Tillæg til:
Anmodning om tilsynssag til Ankestyrelsen — Det kommunale tilsyn

Vedrørende:
Aarhus Kommunes opgørelse af anvendelsen af rammen på ca. 20 mio. kr. i VVM-tilladelsens vilkår 7 for Giber Ringvej

Udarbejdet af:
Giber Ringvej Gruppen (GRG)

B1, Letbane-volden — udsnit af bilag 61 ved Oddervej og letbanen (Bro nr. 16), hvor GRGs høringssvar udpegede volden (bilag 22, s. 4). Kortet navngiver ikke de røde arealer og angiver ikke, hvilket af dem der er letbanevolden.

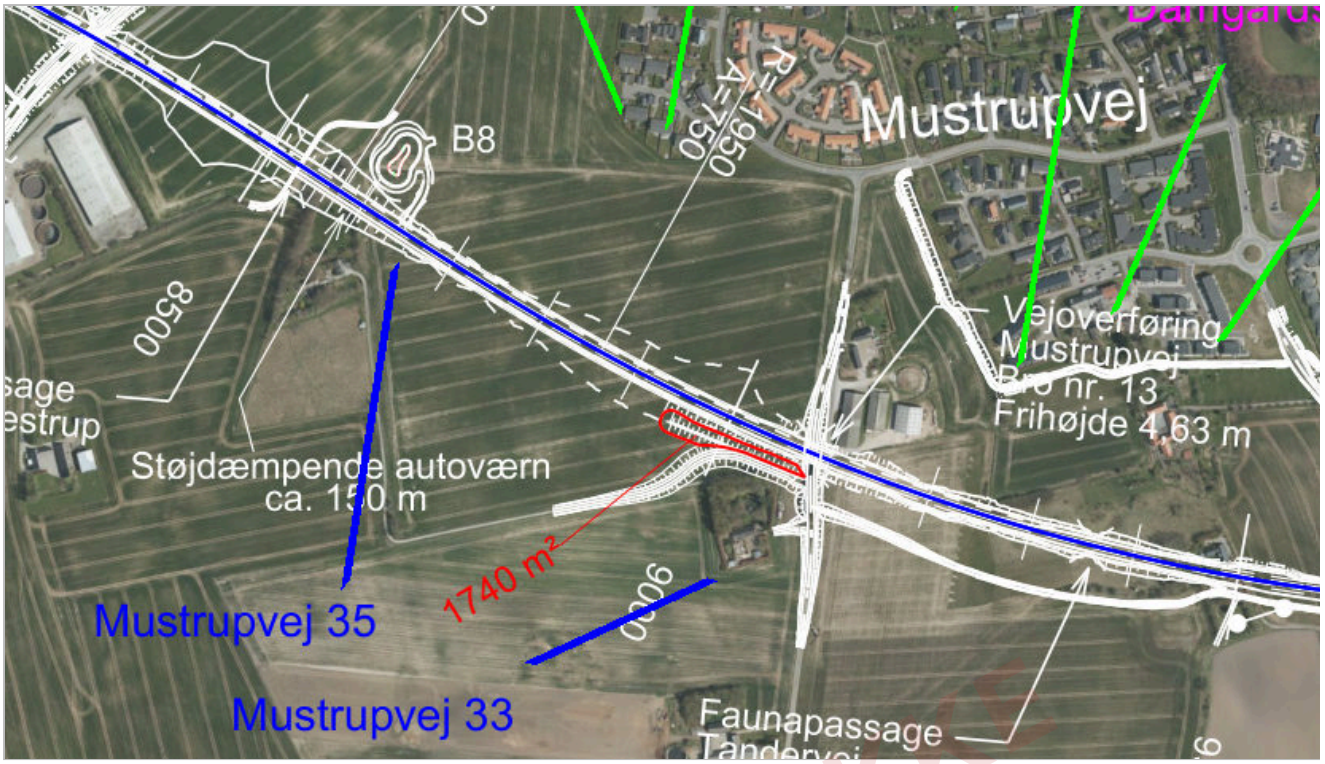
B2 hører efter rådgiverens egen forklaring til basisprojektet. Et anlæg, der er *"en del af projektet for at skabe adgang til ejendomme"*, er hverken supplerende eller øget støjdæmpning; det er en del af det, byrådsbeslutningen betegner som det, der *fastholdes*. Der gøres ikke gældende noget om anlæggets lovlighed i øvrigt.

B2, Mustrupvej-volden — udsnit af bilag 61 ved vejoverføringen ved Mustrupvej (Bro nr. 13). Det røde areal syd for vejen er påtegnet 1740 m².

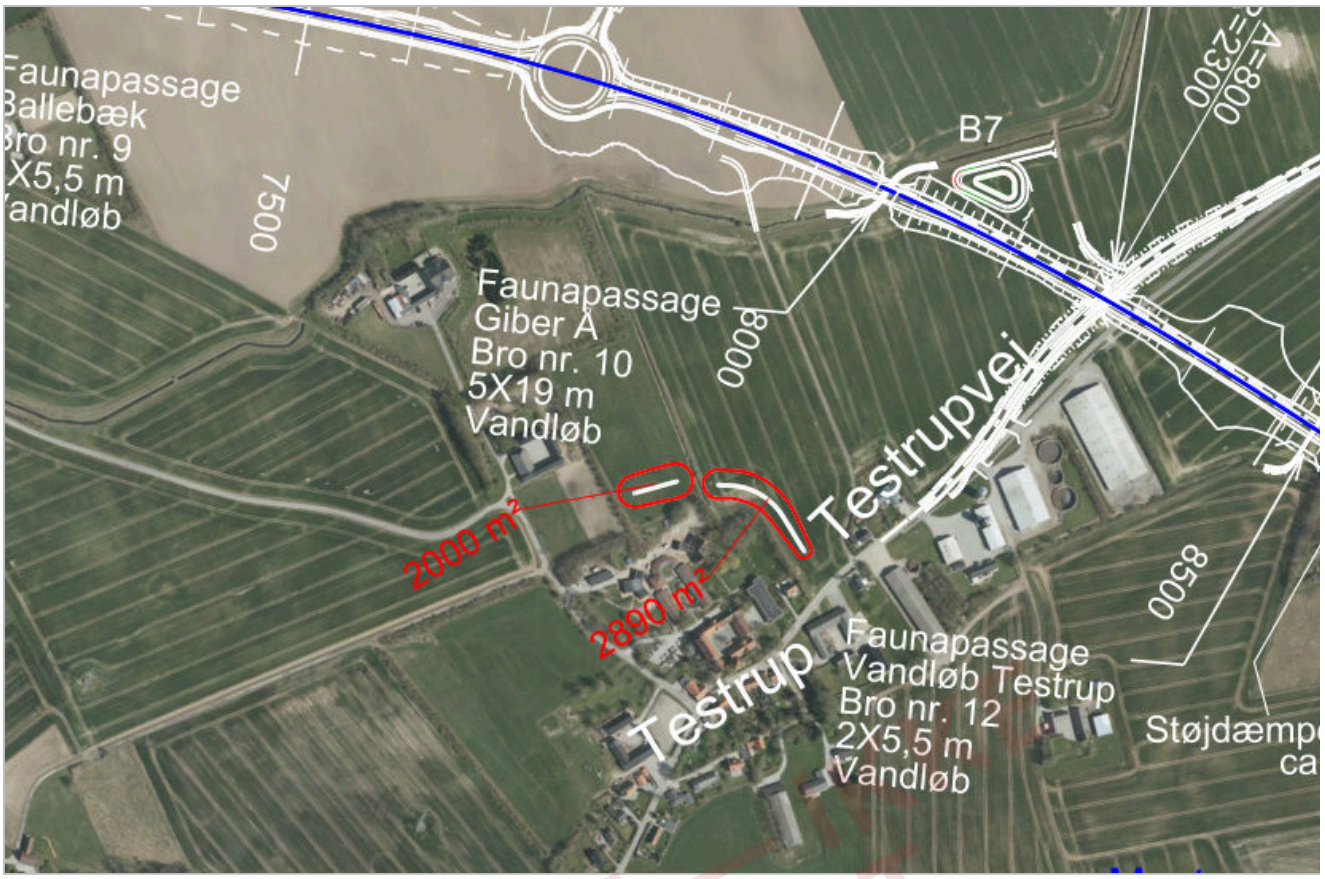
B3 er godkendt med en begrundelse, der ikke angår støj. Anlægget ved Testrup Højskole er meddelt landzonetilladelse den 24. marts 2021 til *"etablering af bakker ved Testrup Højskole på Tingskovvej 12"*. Efter det for GRG oplyste nævner tilladelsen ikke støj, men begrunder med udsynet: *"Vi har herudover lagt vægt på, at bakkerne/volden vil medvirke til, at der fra højskolen ikke er direkte udsigt til Beder-Bering vejen."* Det svarer til Rambølls senere tilkendegivelse om samme anlæg: *"Den er ikke anlagt som støjvold."*

B3, Testrup-volden — udsnit af bilag 61 ved Testrup, hvor kortet markerer to røde arealer syd for vejen.

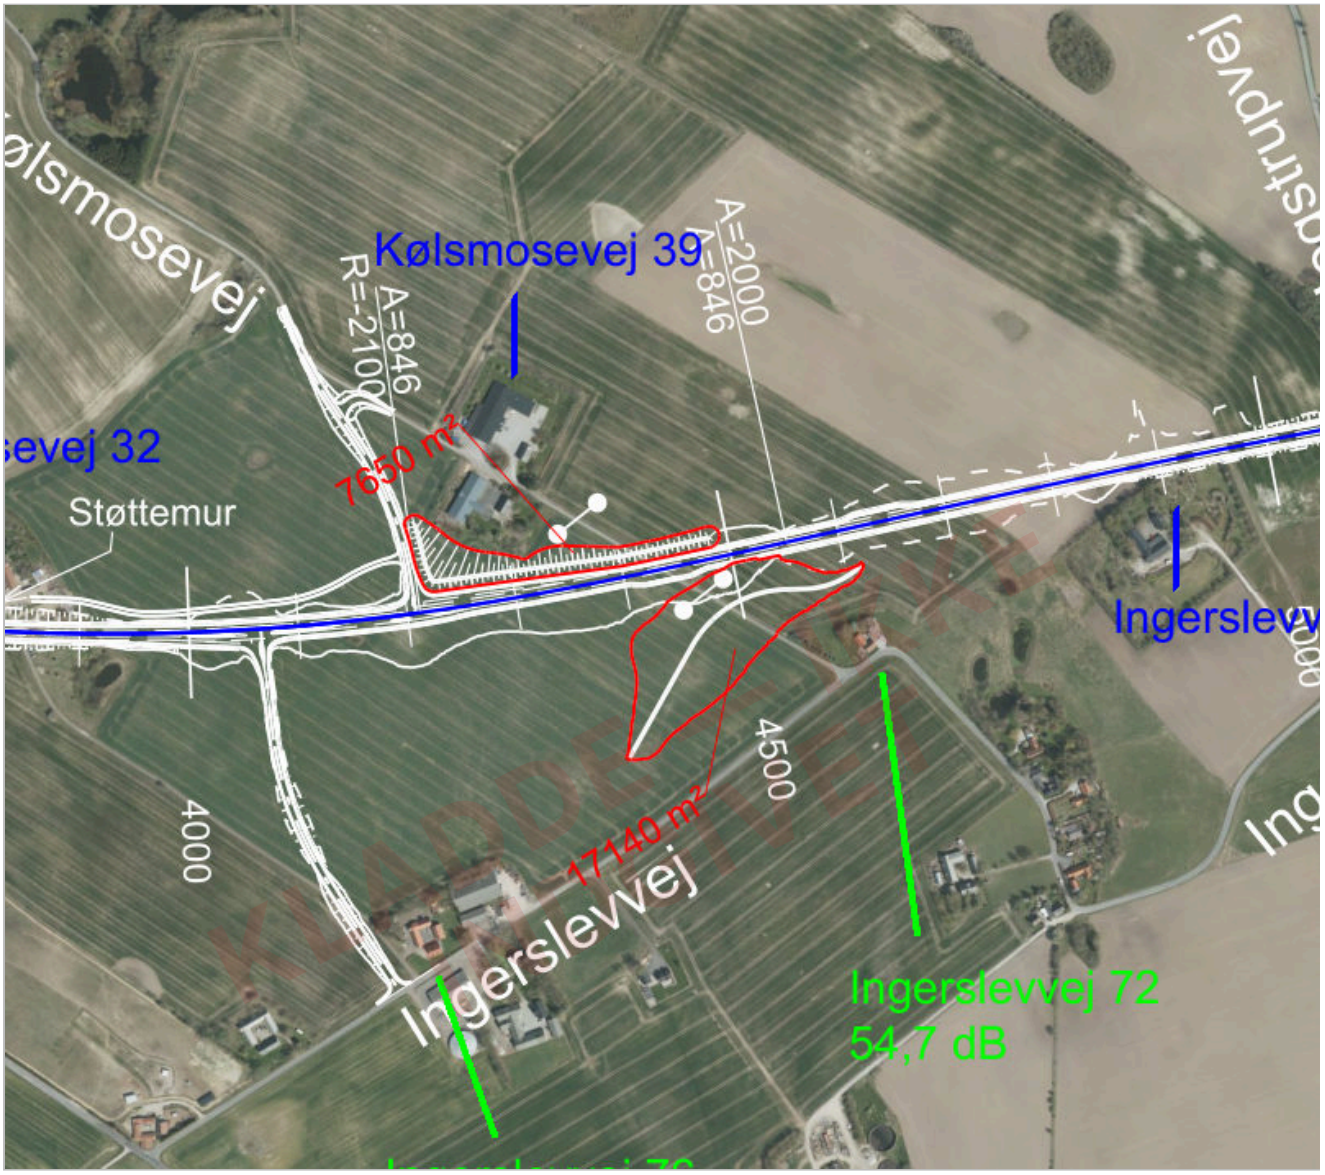
Forholdet er forelagt forvaltningen som spørgsmål C4 i afklaringsnotat 2 af 8. april 2026 — *"[j]ordvoldene er godkendt med henblik på at afskærme udsynet til vejen (visuel afskærmning, ikke støj). (…) Er volden et støjtiltag?"* — jf. bilag 12, s. 4. Spørgsmålet er ikke besvaret.

Landzonetilladelsen er ikke blandt bilagene; kommunens link hertil er ikke længere aktivt. Citatet gengives efter GRGs henvendelse af 7. november 2023, jf. bilag 33, s. 3, som forvaltningen ikke har bestridt. Ankestyrelsen anmodes om at indhente tilladelsen fra kommunen.

B4, Kølsmosevej/Ingerslevvej — udsnit af bilag 61. Screeningsafgørelsen angår volden syd for vejen, som efter afgørelsen dækker 17.200 m². Kortet påtegner arealet syd for vejen 17140 m². Det røde areal nord for vejen (7650 m²) er et andet anlæg.

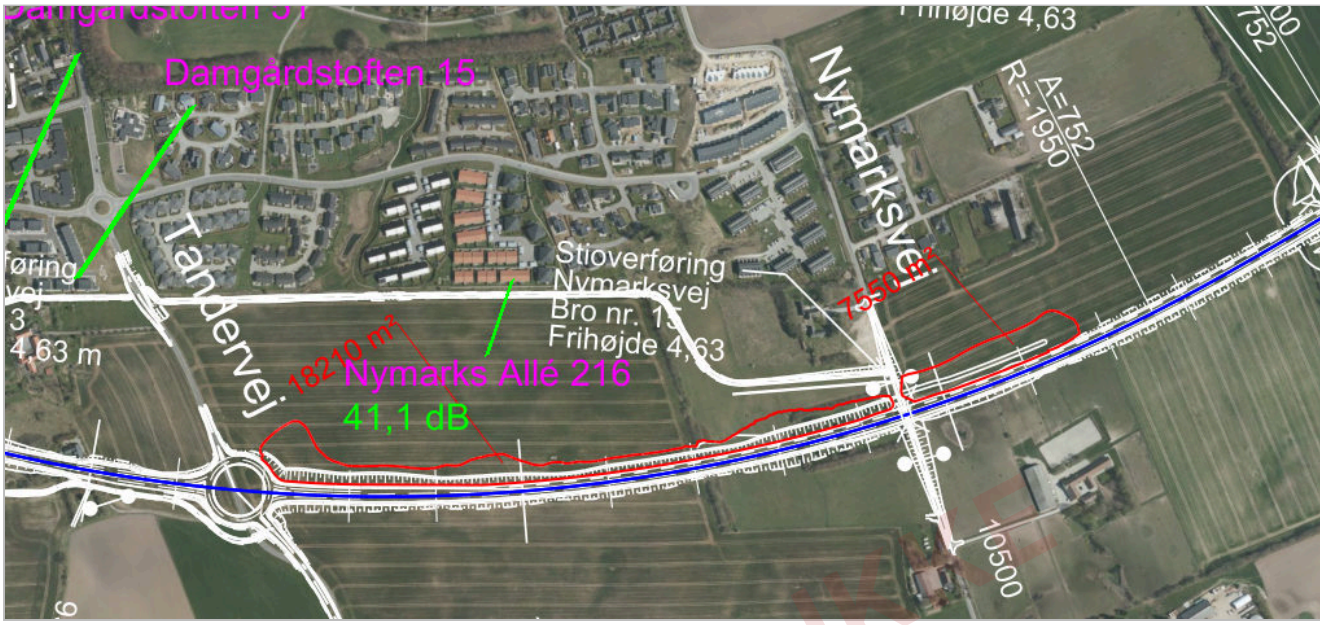
B4 er afgjort af kommunen selv — halvandet år før striden opstod. I miljøvurderingsscreeningen af 26. januar 2022, jf. bilag 24, s. 2, konkluderer Aarhus Kommune — Plan, Byggeri og Miljø:

> *"(…) da der i projektet ikke er medsendt dokumentation for ej heller lagt vægt på at jordvolden har en støjdæmpende effekt anses projektet primært som **et anlæg til bortskaffelse af affald** (…)"*

> *"Så vidt vides, indgik etablering af den aktuelle jordvold **ikke** som en del af VVM-redegørelsen ej heller **VVM-tilladelsens vilkår 7**, som omhandler ekstra støjafskærmning."*

Landzonetilladelsen dagen efter nævner slet ikke støj. Den gengiver ansøgerens formål, *"visuel afskærmning"* (bilag 6, s. 1), og lægger vægt på, at volden skærmer visuelt for vejen og *"desuden [vil] virke som en barriere mellem vej og bebyggelse"* (s. 3). Den bærende sætning er den anden af de to citerede: henføringen under miljøvurderingslovens bilag 2 er en screeningskategori, men konstateringen af, at volden ikke

indgik i vilkår 7, er myndighedens egen, og den er trods sit forbehold (*så vidt vides*) aldrig korrigeret. At samme anlæg godt et år senere optræder som ét af "16 støjvolde" i puljeopgørelsen — uden at nogen faktisk omstændighed ved det er ændret — modsiger kommunens egen samtidige, skriftlige afgørelse.

B5, Nymarks Allé — udsnit af bilag 61 mellem Tandervej og Nymarksvej. Det lange røde areal nord for vejen er påtegnet 18210 m².

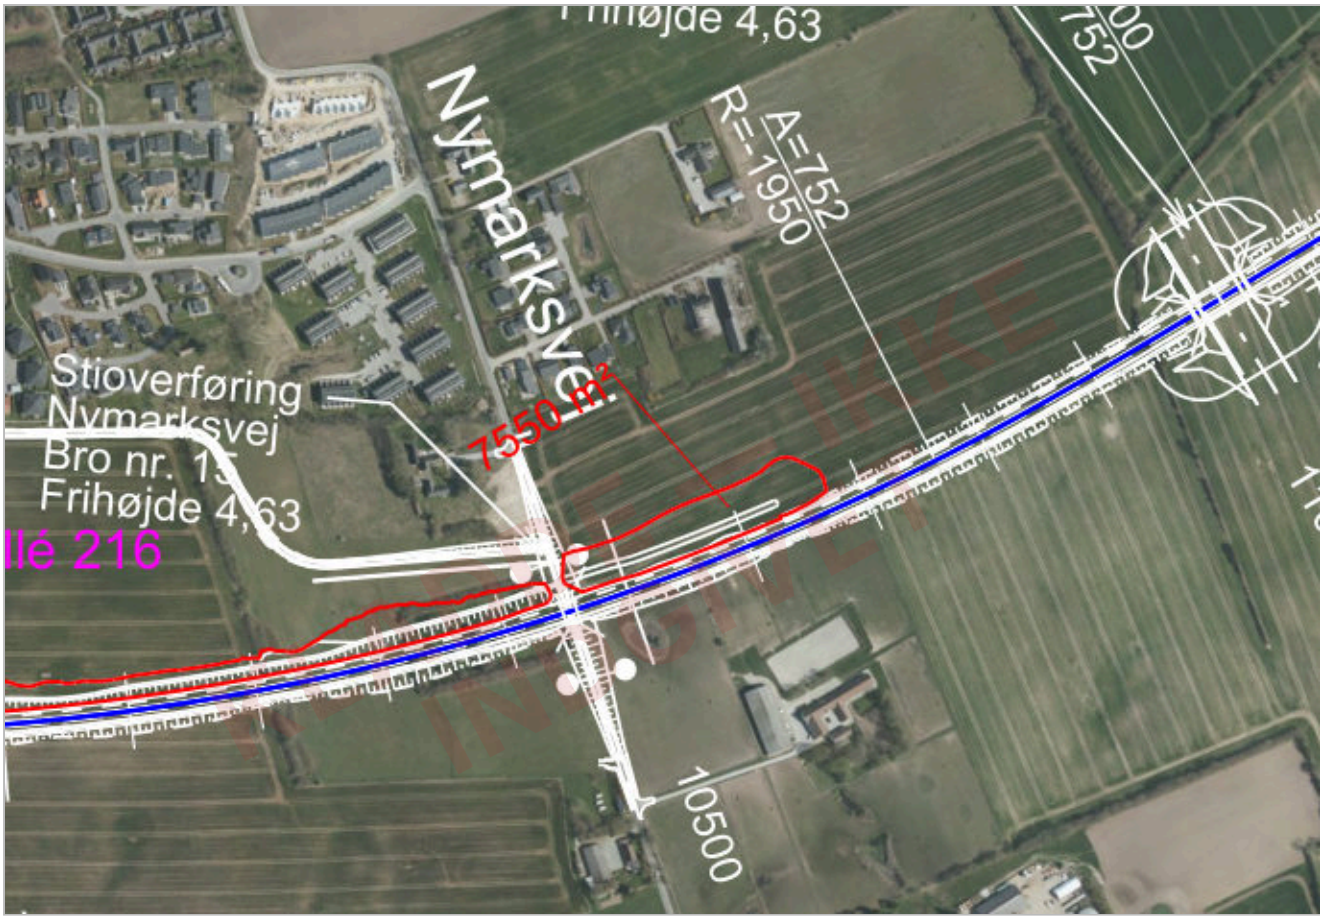
Langs nordsiden af vejen mellem Tandervej og Nymarksvej er jorden hævet ca. 1 meter over terræn på en strækning af ca. 750 meter. Kommunen har givet to forskellige forklaringer på, hvad anlægget er.

I 2019 blev det ansøgt og godkendt som støjvold. Rambøll ansøgte den 1. maj 2019 på Aarhus Kommunes vegne om landzonetilladelse til *"en støjvold Mellem Tandervej og Nymarksved ved Mårslet"*, jf. bilag 32, s. 5. Tilladelsen gengiver ansøgningens beskrivelse af anlægget, jf. bilag 32, s. 1:

Kommunen meddelte tilladelsen den 27. maj 2019 og lagde herved udtrykkeligt vægt på støjhensynet. Formålet angives som *"at begrænse støjpåvirkningen af omkringliggende ejendomme"*, og i begrundelsen anføres, *"at der er tale om en støjvold, der nedbringer støjen fra vejanlægget på de nærliggende bebyggelser."* At der er tale om samme anlæg, fremgår af ansøgningens Figur 1, hvor volden er indtegnet langs sydsiden af boligbebyggelsen ved Nymarks Allé fra Tandervej til Nymarksvej — samme strækning og samme skråningsanlæg 1:10, som Rambøll i 2026 betegner dyrkningsskråninger.

Efter rådgiverens egen forklaring er anlægget altså udformet efter landskabelige hensyn og med en lavere støjdæmpning end den, der kunne være opnået.

- **Prisen er ikke udskilt, og den beregnede virkning ligger i kortets laveste interval.** Anlægget indgår i opgørelsen over rammens anvendelse som en af de volde, der samlet er anslået til ca. 18,5 mio. kr. Hvor stor en del af beløbet det udgør, er ikke oplyst. Virkningen er derimod beregnet: Rambølls effektkort af 29. juli 2019, jf. bilag 10c, viser ved Nymarks Allé en ændring i støjniveauet i kortets laveste interval, mellem 1 og 2 dB, og fladen når kun ind over de sydligste boliger. Kortet viser den samlede virkning af *"støjvolde, støjskærme og yderligere afgravning"* (bilag 10a, s. 5); de 1–2 dB er derfor ikke nødvendigvis voldens alene.
